## **Informe Consolidado de Solicitud de Aclaraciones, Rectificaciones y/o Ampliaciones a la Declaración de Impacto Ambiental del Proyecto "Parque Fotovoltaico Las Tres Angélicas Solar"**

Nombre del Titular : CVE Proyecto Cincuenta y Cinco SpA.

El presente Informe Consolidado de Solicitud de Aclaraciones, Rectificaciones o Ampliaciones a la Declaración de Impacto Ambiental del proyecto "Parque Fotovoltaico Las Tres Angélicas Solar", contiene las observaciones generadas en virtud de la revisión de la DIA.

Figura 4.1: Formación observada del BNP y ejemplares arbóreos identificados en terreno.

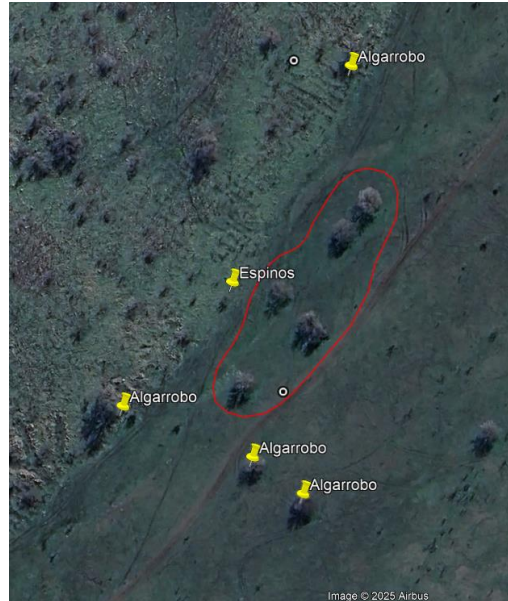
4.3. En la respuesta 4.11 de la Adenda en que se solicitó al Titular recharacterizar la parcela 9, el Titular indicó “*Con relación a la parcela 9, los resultados arrojaron una cobertura de un 10,05%, además, se realizó una parcela de muestreo adicional (PM44), que se presenta también en el Anexo 19 “Actualización línea base de flora y vegetación”, para poder corroborar datos, en una nueva campaña de terreno, la cual arrojó una cobertura también de un 10,05%, por lo que, en conclusión, dicha formación corresponde a BNP.*”. Considerando lo anterior y los polígonos identificados como BNP en el área de influencia del proyecto, se solicita realizar una verificación en terreno para constatar la efectividad del área propuesta, evaluar si se incluyen nuevas zonas de bosque nativo y revisar la argumentación presentada respecto de la delimitación de la zona buffer.

De acuerdo con lo indicado por CONAF en su oficio ORD. N° 52-EA/2025 de fecha 13 de junio de 2025, “*Durante la salida a terreno realizada el día 11 de junio de 2025, se efectuó una evaluación del nuevo polígono de BNP incluido en la COT. En dicha inspección se observó que el continuo de bosque nativo es mayor al señalado, evidenciándose una clara continuidad de especies como Acacia caven y ejemplares de gran envergadura de Prosopis chilensis. Estos individuos no se encuentran aislados ni corresponden únicamente a la formación vegetacional identificada como “Pradera de Rapistrum rugosum con arbóreas de Acacia caven”, ubicada en la ladera, como se argumenta en su exclusión dentro del Anexo de Flora y Vegetación. Por el contrario, se ubican en el límite entre ambas formaciones y, dada su integración funcional y espacial, corresponde realizar una reevaluación de la composición vegetacional de esta área.*

*Se adjunta una imagen que ilustra algunos de los ejemplares observados en terreno. Se hace presente que esta no constituye una propuesta de polígono por parte de CONAF, sino que tiene como finalidad respaldar la necesidad de replantear el polígono evaluado,*

*considerando la posible inclusión de individuos vegetacionales que también formen parte del continuo del BNP.”*
